経年劣化する原発群について

井野博満

高経年化意見聴取会の進め方についての意見と質問

図1 玄海1号炉監視試験片データとJEAC4201-2004年版予測曲線

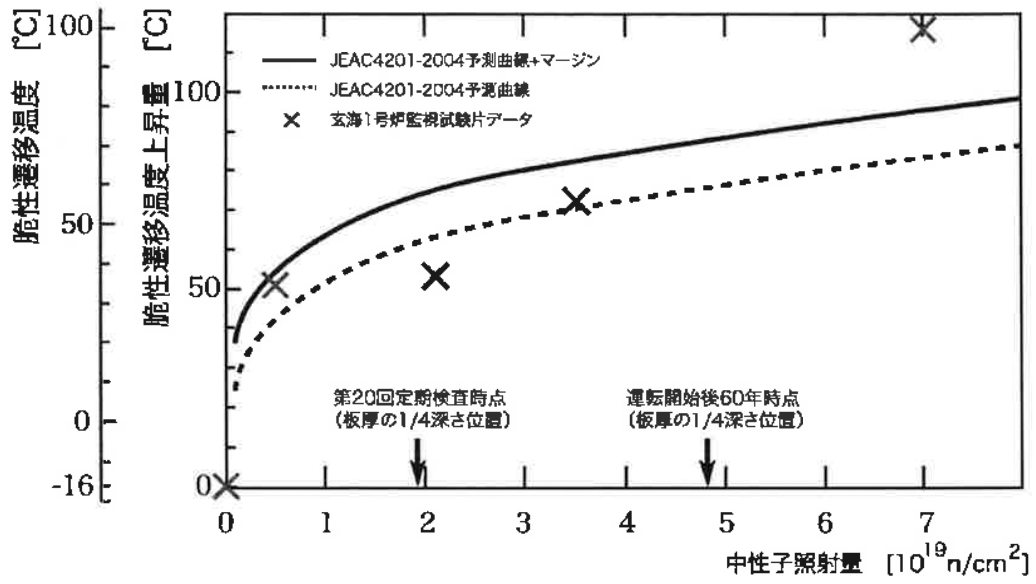
しかも重要なことは想定外の脆化だったことだ。前回（第3回）の監視試験結果（1993年2月）では脆性遷移温度は56℃であった。それが予測に反して42℃も上昇した。図1は、九州電力が2003年12月に提出した「高経年化技術評価書」に記載されている図に、今回の第4回監視試験結果（図の右上の×印）を加筆したものである。3回までのデータ点はこの時点での予測曲線にほぼ沿っているのに対し、今回のデータは著しく上へとびでている。図1をよくみていただきたいのだが、図中の破線が予測曲線であって実際はそれにマージン（ばらつきによる誤差）を加えて予測上限としたものである。その上限を大きく超える脆化が起っているのだ。

しかし、そういう求め方が根拠をもつためには図1に示す脆化予測曲線がそれなりに意味をもつものでなければならない。しかし、予測曲線（破線）に40℃ものマージンをつけてかきあげしなければならないとすれば、それは測定誤差やばらつきの範囲を越えて、もはやこの予測式が成り立たないということの意味していると考えべきである。

JEAC4201の脆化予測手法は、どのような監視試験結果が観測されても、マージンでかきあげすることにより、予測式を正当化し、そうして得られた予測を正しいものとする。しかし、このような監視試験の考え方や運用は科学的にみてはなほだ不適切なものである。現象を正しく見るという科学の方法に忠実であろうとするならば、そのような結果になった場合には、予測式自体を疑うか、監視試験片の素性を疑うかしかない。

98℃という観測データが、予測曲線から上方に40℃もとび離れていることがみてとれよう。これはばらつきなどといえるものではない。図3にくらべ、むしろ、乖離はさらに大きくなっている。このように、最新の2007年予測式によっても玄海1号炉の照射脆化挙動はまったく再現できない。したがって、なぜ玄海1号炉で大きな脆性遷移温度が観測されたのか、という説明もまったくつかない。玄海1号炉に関しては、1991年予測式（図1）も2007年予測式（図2）も予測能力を失っているのである。そのような予測式をもとにして現在の脆

図2 玄海1号炉監視試験片データとJEAC4201-2007年版予測曲線

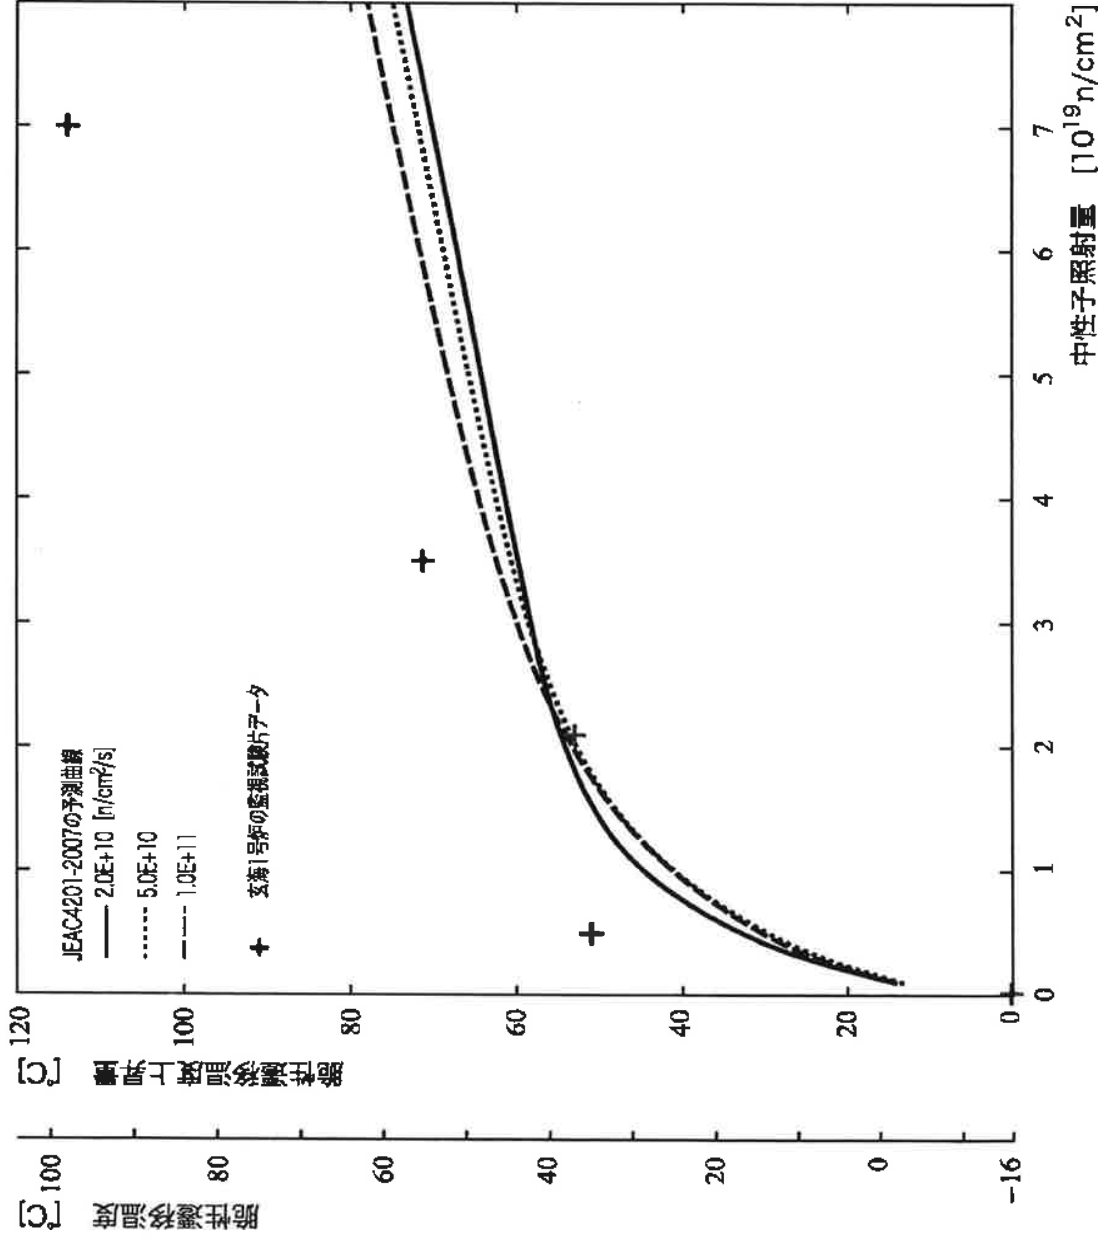
さて、では、2007年版脆化予測式で玄海の異常な脆性遷移温度は説明可能か。否である。図2に、2007年予測式にしたがって筆者らが描いた照射脆化予測曲線と観測された脆性遷移温度とを示す。この図には、図1と同じく、脆性遷移温度そのものの目盛と脆性遷移温度上昇量（初期値-16℃との差）をあわせて示した。

性遷移温度が 80℃であるとか、運開 60 年後は 91℃であるとか推測してみてもなんの意味もないことである。

図3：美浜1号機におけるPTS評価図（関西電力「40年高経年化技術評価書」による）にJEAC4206-2007の（A7）式を用いて描いた K_{1c} 曲線を加筆した図

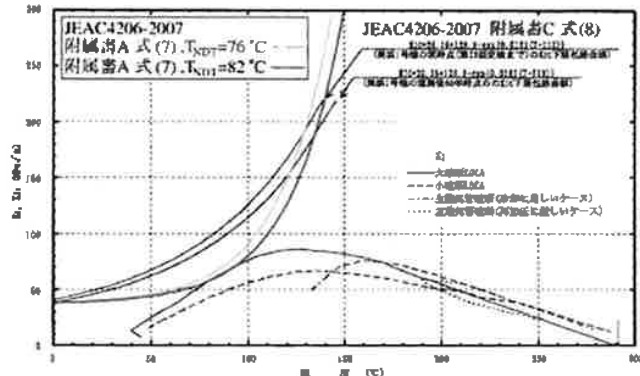
さて、美浜 1 号炉「容器の技術評価書 1.原子炉容器」の p31 には K_I と K_{Ic} の関係の評価した結果（PTS 評価結果）の図 2.3-4 が掲載されている（図 1）。この図には、熱応力が時間経過（したがって温度経過）とともにどのように変化してゆくかという K_I 曲線（PTS 状態遷移曲線という）と破壊靱性値がどのような温度依存性をもっているかを示す K_{Ic} 曲線（破壊靱性遷移曲線という）とが描かれている。この図をみると K_{Ic} 曲線と K_I 曲線はかなり接近しているが、いずれも温度においても $K_{Ic} > K_I$ であり、圧力容器の破壊は起こらないと評価されている。

しかし、この評価が確実なものであるかどうかについては、いくつかの疑問がある。その疑問が生じる根本の原因は、この PTS 評価をおこなった元のデータや計算パラメータが公表されていないことにある。

まず、 K_I を求めるためにどのような計算をおこなったのか、そのときのパラメータとしてどういう値を用いたのか、それが技術評価書には一切記されていない。また、JEAC4206-2007によれば、 K_{Ic} 曲線は同規定附属書Cにある(8)式、

を使うよう定められている。ここで RT_{NDT} は、観測された脆性遷移温度(関連温度)である。問題は、美浜1号炉で測定された破壊靱性値が、信頼できる数値であるかどうかである。多数の信頼できる測定値があれば、それらを下限とした包絡曲線(C8)式を求めることができるが、データの数が少なかったり、測定値が信頼できなければ、さらに小さな破壊靱性値が観測されるかも知れず、(C8)式は危険側となり、(A7)式を使うべきであると考ええる。

美浜1号炉高経年化技術報告書では、(C8)式が記載されているのみで、破壊靱性値の生データが公表されておらず、データの信頼性についての検討や判断ができない。一刻もはやく、すべての事業者は生データを公表し、 K_{Ic} 曲線を導いた解析法も示すべきである。

図3は、『美浜1号機高経年化技術評価書』(2009年11月)にある図(図2.3-4, p31)に筆者らが(A7)式をもとにした2本の曲線を加筆したものである。この図をみると、(A7)式をもとにした K_{Ic} 曲線と K_I 曲線はほとんど接するほどに接近する。 K_I 曲線の推定に誤差があることを考えて、 K_{Ic} 曲線と K_I 曲線とは、ある程度離れていることが求められている。そう考えると、美浜1号炉の照射脆化は危険域に達していると考えざるを得ない。
